ONS REL 0123/2013

**PROPOSTAS PARA MELHORIA DA
SEGURANÇA DAS INSTALAÇÕES
ESTRATÉGICAS DO SISTEMA
INTERLIGADO NACIONAL -
AVALIAÇÃO DOS ASPECTOS
RELACIONADOS AOS ARRANJOS
DE BARRAMENTOS**

VOLUME II – Subestações complementares da região
Sudeste

17 de setembro de 2013

2.2.15 SANTA CABEÇA

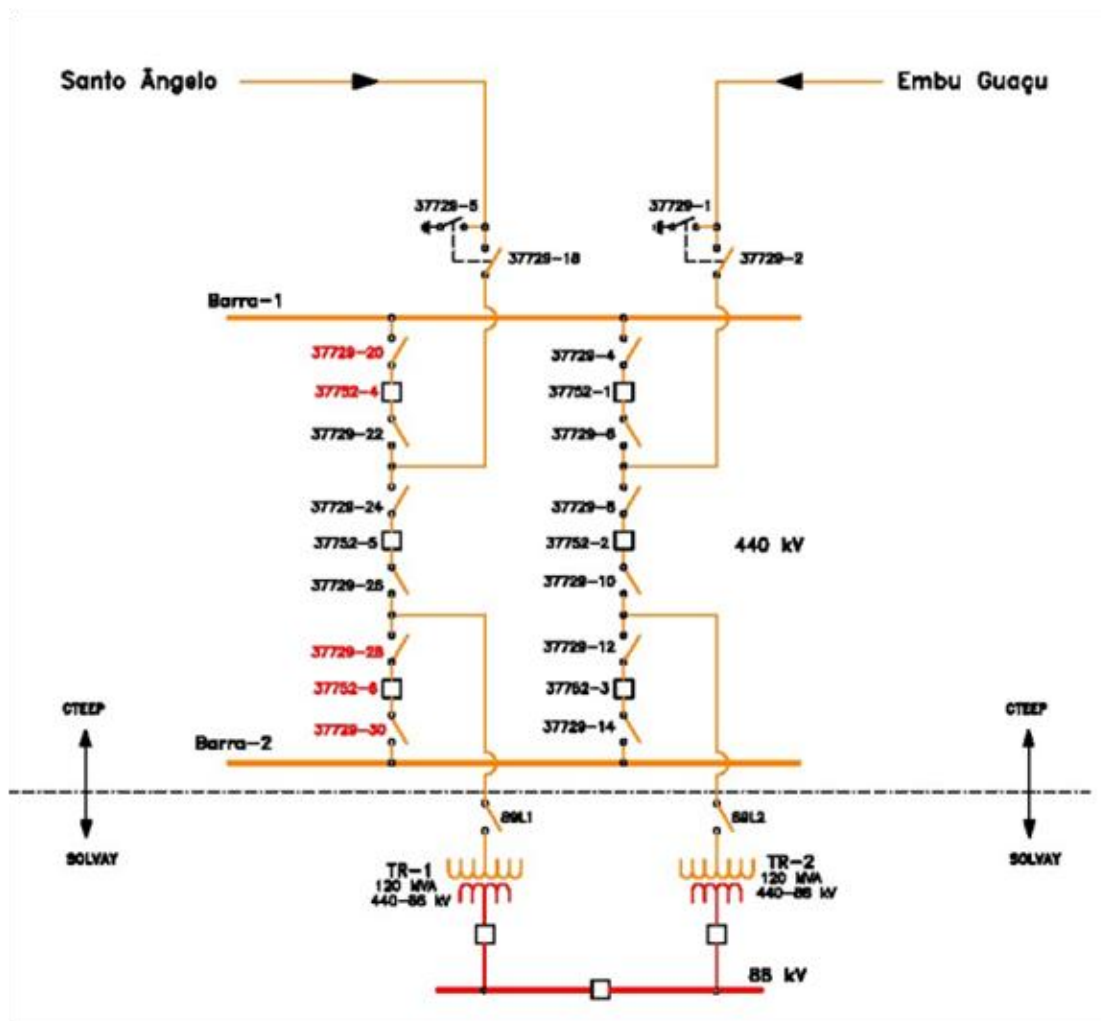
- ✓ Modificar o arranjo de barra dupla 3 chaves para barra dupla 5 chaves, com instalação de chave by-pass.

- ✓ Instalação de proteção diferencial de barras adaptativa.

O Agente informou que a modificação é factível.

O Agente informou que a instalação é factível.

2.2.17 SUMARÉ

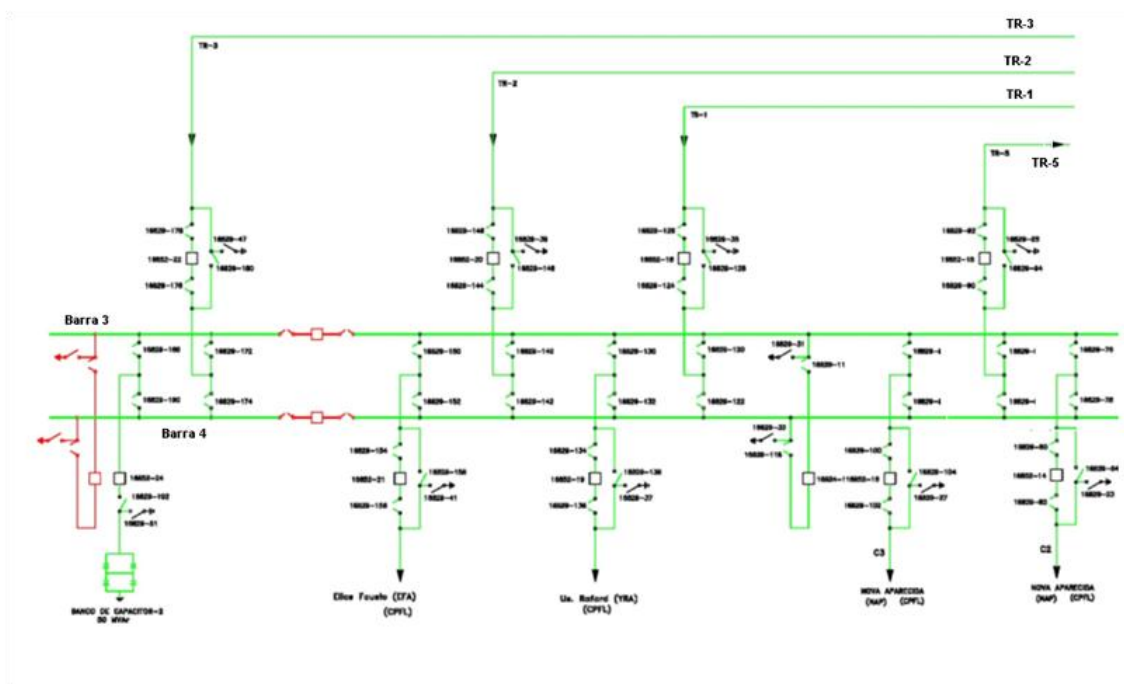
- ✓ Seccionar o barramento de 138 kV.
- ✓ Instalar disjuntor de interligação.
- ✓ Instalar proteção de barra adaptativa.

O Agente informou que as alterações são factíveis

2.3.7 GUARULHOS

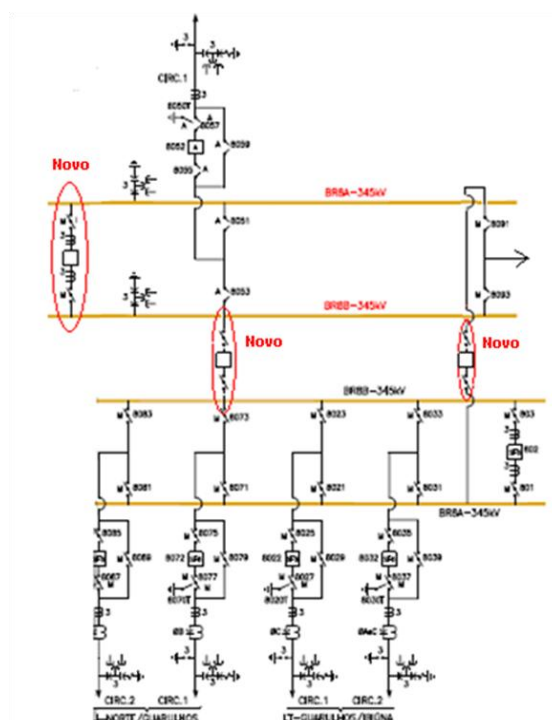
- ✓ Instalar dois vãos interligando as barras.
- ✓ Instalar um vão de amarre.

O Agente informou que as alterações são factíveis
